西安市规划现状公示牌

牟家村城中村改造项目 地块一（金城牟嘉）

现状总平图

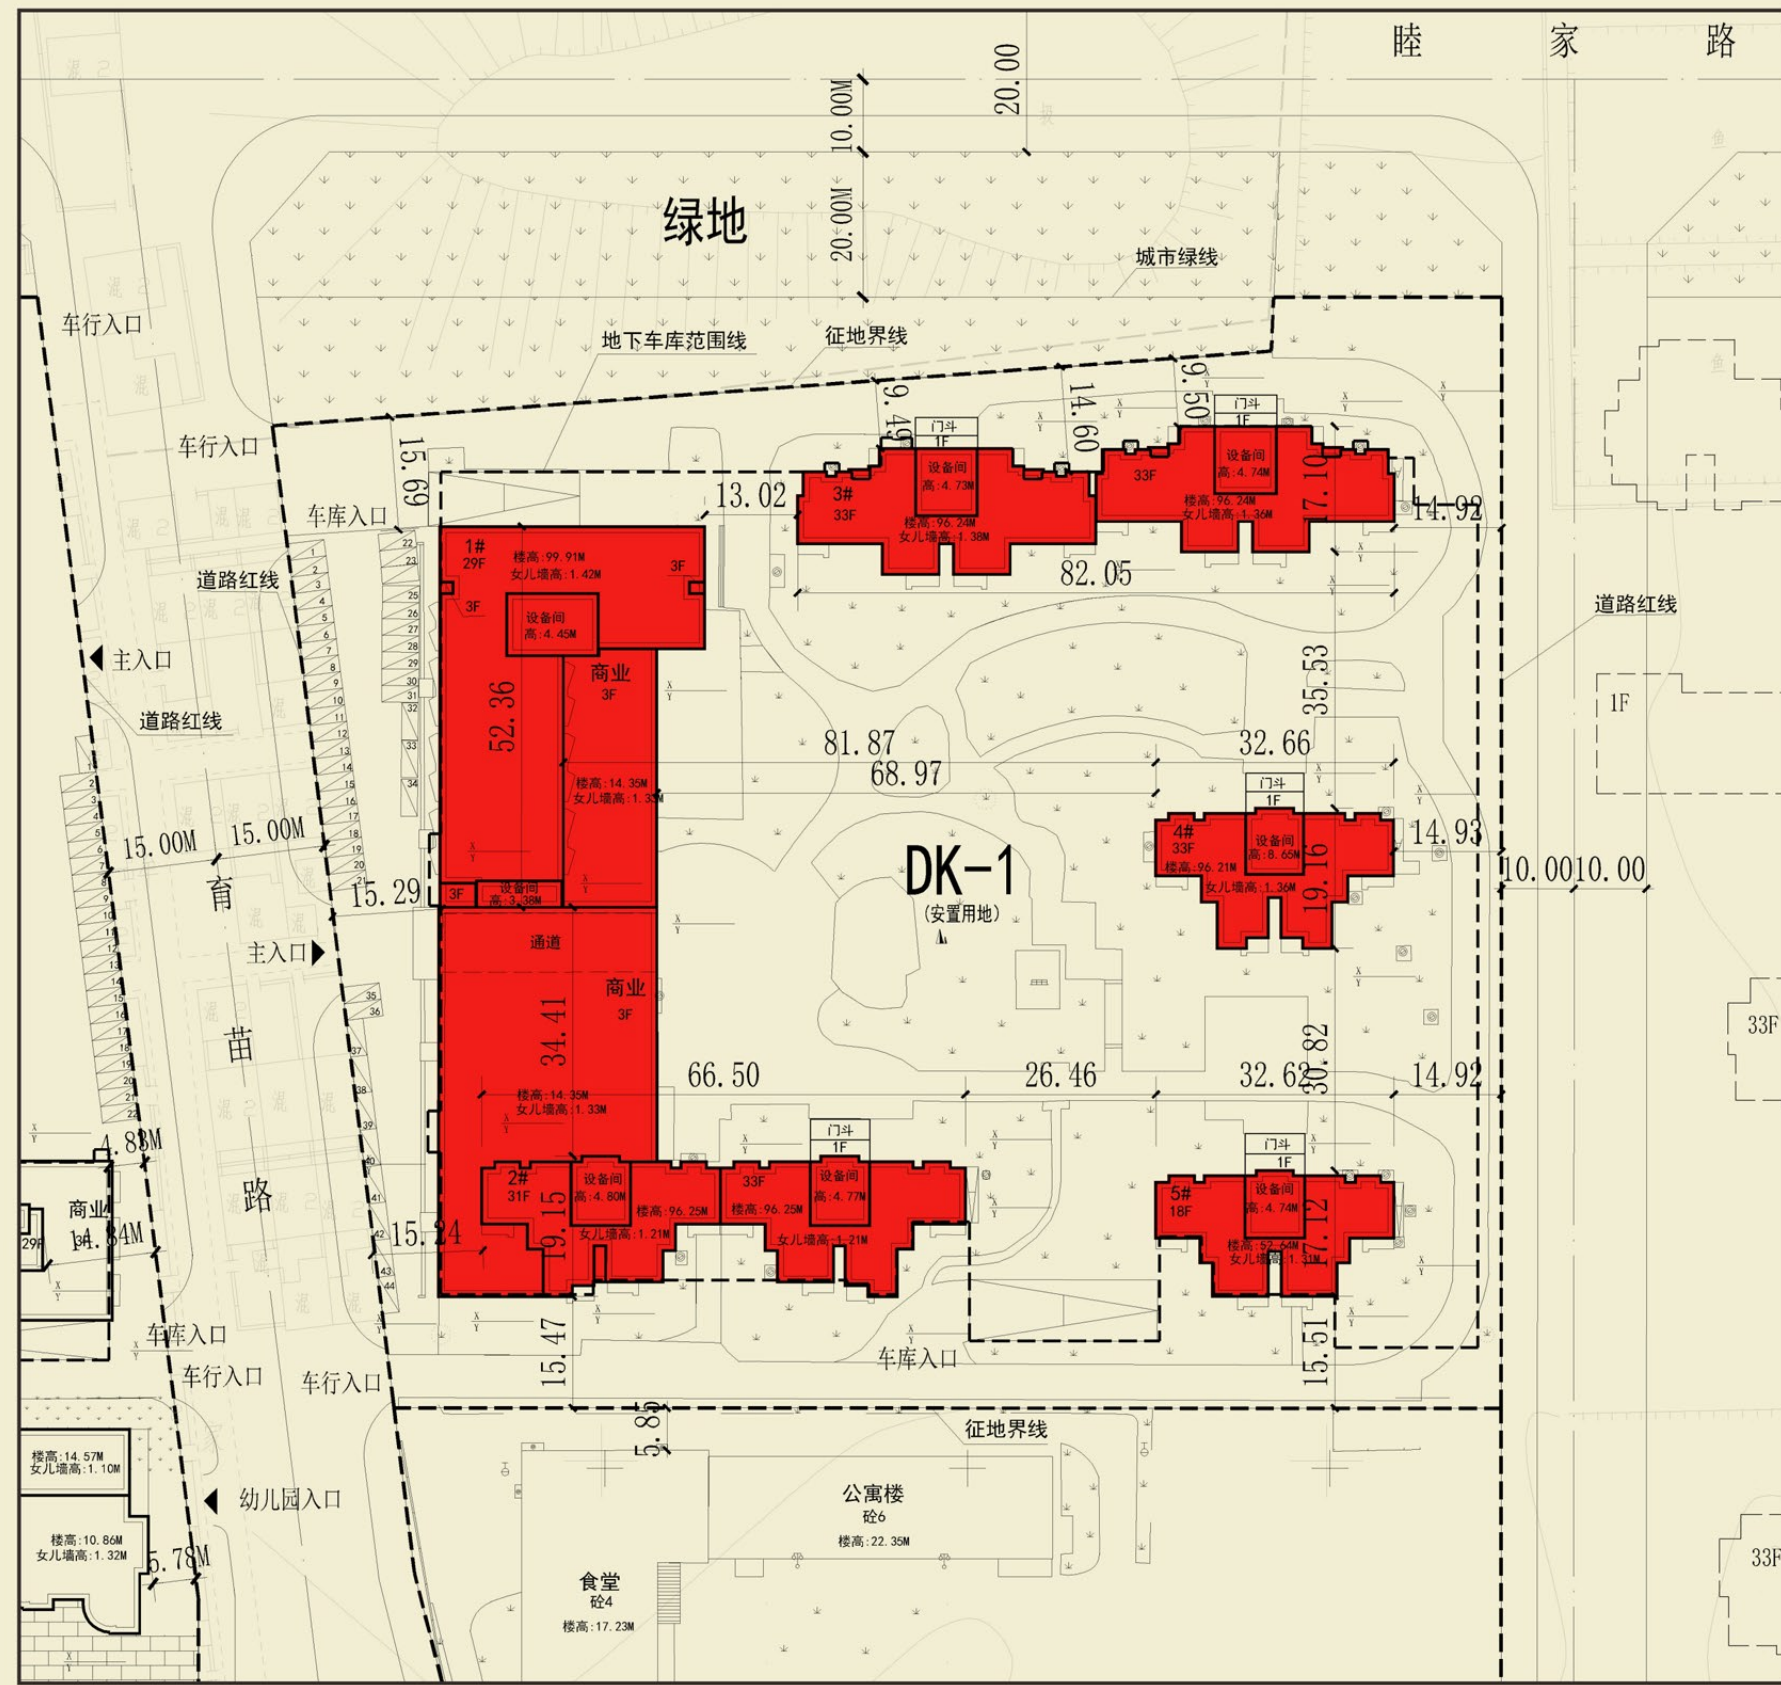
该项目地块一或地块二须补建垃圾压缩站150m²。

依据2025年7月10日西安城市发展资源信息有限公司出具的《日照分析报告审查意见书》，规划建筑自身日照情况：（一）规划住宅建筑共计350户不满足大寒日1.0小时（含纯北户288户），具体情况为：（1）1#楼4-29F共计211户不满足大寒日1.0小时（含纯北户156户）；（2）2#楼1F共计1户不满足大寒日1.0小时；（3）3#楼1-33F共计138户不满足大寒日1.0小时（含纯北户132户）。

该项目地块一原控规应配建机动车停车位649个（地面停车位65个，地下停车位584个）。实测地上住宅面积120476.928平方米，公建及商业建筑面积8957.383平方米，按原控规停车位配建标准：住宅0.5个/100平，商业0.5个/100m²，共计需配建停车位648个。实测该项目地块一总停车位534个，其中地上44个，地下490个。尚有114个地下停车位未落实。

1、建设单位提供2017年6月14日西安市人民防空办公室出具的牟家村城中村改造项目地块一（金城牟嘉）项目《人防“结建”工程验收备案书》。
2、该项目地块一地质灾害涉及低易发区（根据分局会议研究，处遗项目已取得工规审批手续及未取得工规审批手续但不涉及地裂缝的项目无需开展地灾审查工作）；涉及用地范围占压道路红线（经核实为坐标转化误差）。
3、依据2025年7月10日西安城市发展资源信息有限公司出具的《牟家村城中村改造项目地块一建设工程设计方案技术审查意见书》，涉及强制性指标及相关问题：（1）规划总建筑面积实测指标小于《牟家村城中村改造（详规工程号（2010J077））》要求（-4251.041m²）；（2）住宅建筑面积实测指标大于《牟家村城中村改造（详规工程号（2010J077））》要求（+5396.928m²）；（3）地下建筑面积实测指标小于《牟家村城中村改造（详规工程号（2010J077））》要求（-3835.352m²）；（4）容积率实测指标大于《陕西省城市规划管理技术规定》（陕建发〔2008〕73号）要求（+2.08）；（5）建筑密度实测指标大于《陕西省城市规划管理技术规定》（陕建发〔2008〕73号）要求（+4.70）；（6）机动车位总数实测指标小于《牟家村城中村改造（详规工程号（2010J077））》要求（-115个），其中地上机动车位数实测指标小于《牟家村城中村改造（详规工程号（2010J077））》要求（-21个），地下机动车位数实测指标小于《牟家村城中村改造（详规工程号（2010J077））》要求（-94个）；（7）未按照《陕西省城市规划管理技术规定》（陕建发〔2008〕73号）要求配建非机动车位；（8）公建配套建筑面积设计指标未按照《牟家村城中村改造（详规工程号（2010J077））》要求（配建公建、城市级公建）分项面积指标进行表达，无法对该分项面积指标的规范符合性和条件符合性进行审查；（9）未按照《城市居住区规划设计规范》GB 50180-93（2002年版）要求配建便民店、治安联防站、居（里）委会（社区用房）、垃圾收集点、居民存车处。

一般问题：（1）3#楼北退用地界线实测距离不满足《陕西省城市规划管理技术规定》（陕建发〔2008〕73号）要求；（2）3#楼、4#楼、5#楼东退道路红线实测距离不满足《陕西省城市规划管理技术规定》（陕建发〔2008〕73号）要求；（3）1#楼与3#楼、2#楼与5#楼、3#楼与周边东侧33F住宅楼平行间距不满足《陕西省城市规划管理技术规定》（陕建发〔2008〕73号）要求。
